改善箇所説明図

基準不適合発生箇所

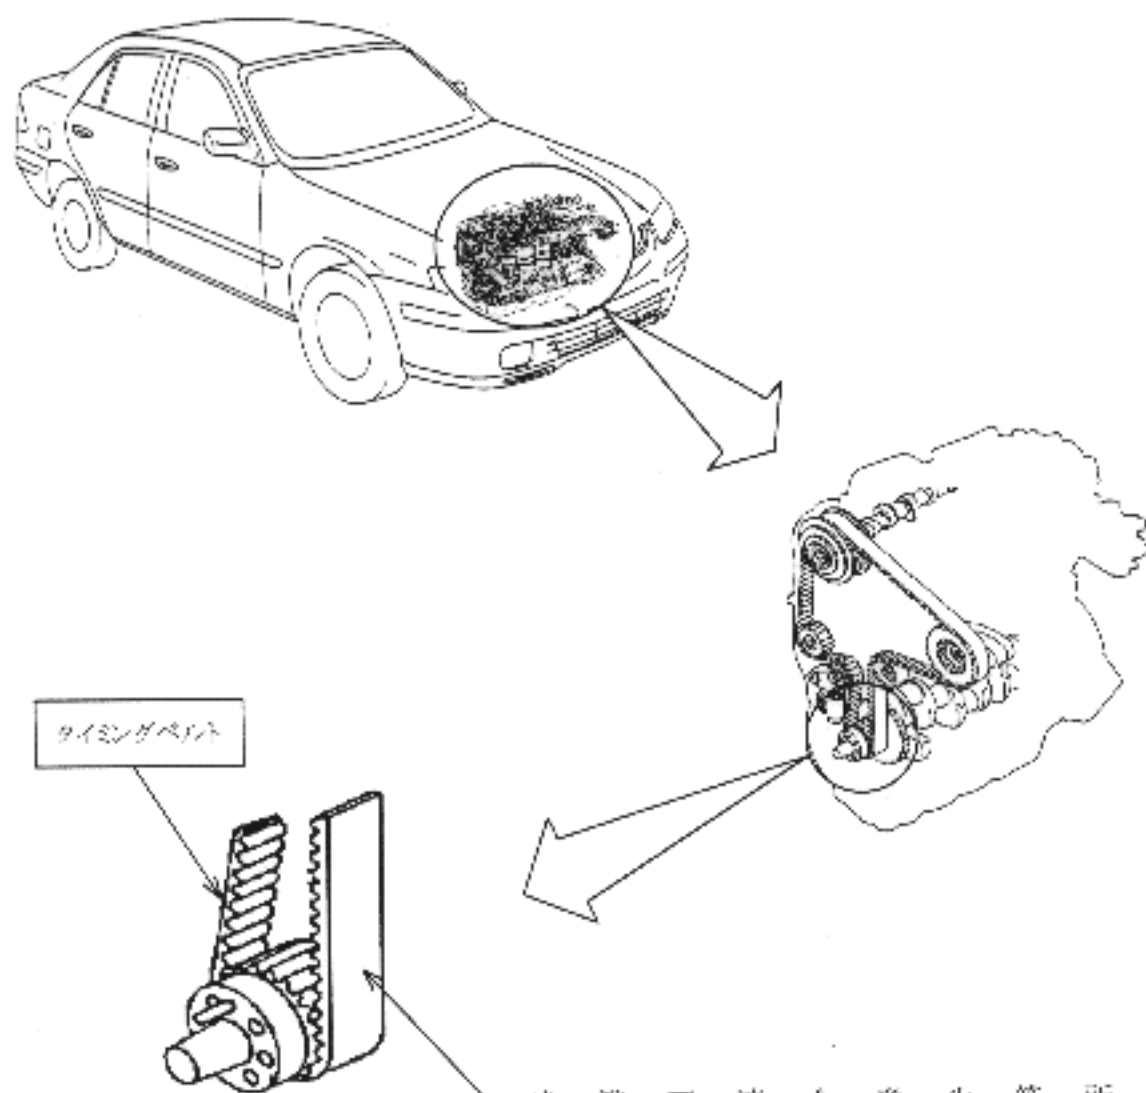
原動機の吸排気弁の開閉時期の制御等を行なうタイミングベルトの強度が不足しているため、そのままの状態で使用を続けると、当該タイミングベルトの歪が欠損し、最悪の場合、原動機が停止し、再始動できなくなるおそれがある。

全車同、当該タイミングベルトを対策品と交換する。

取組：No.3エンジンマウント上部に黄ペイントを塗布する。
